改善箇所説明図

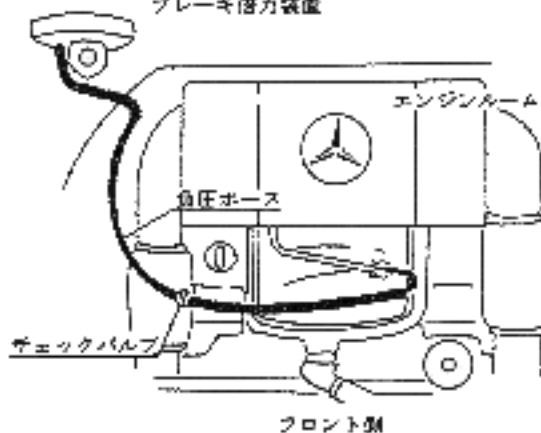
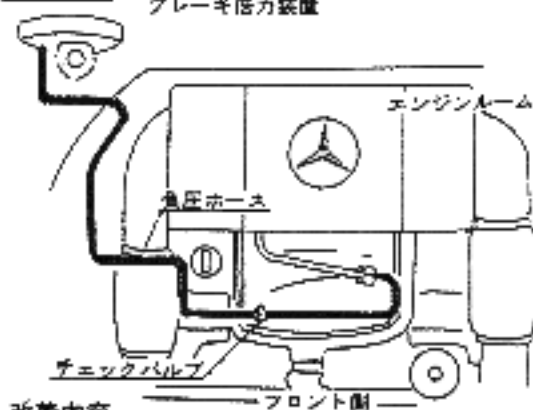
ブレーキ倍力装置の負圧ホースの成形が不適切なため、チェックバルブ（逆流防止弁）が折損し、ブレーキ倍力装置が働かなくなり、通常の臨力ではブレーキの効きが悪くなるおそれがある。

全車両、当該ホース及びチェックバルブを対策品と交換する。
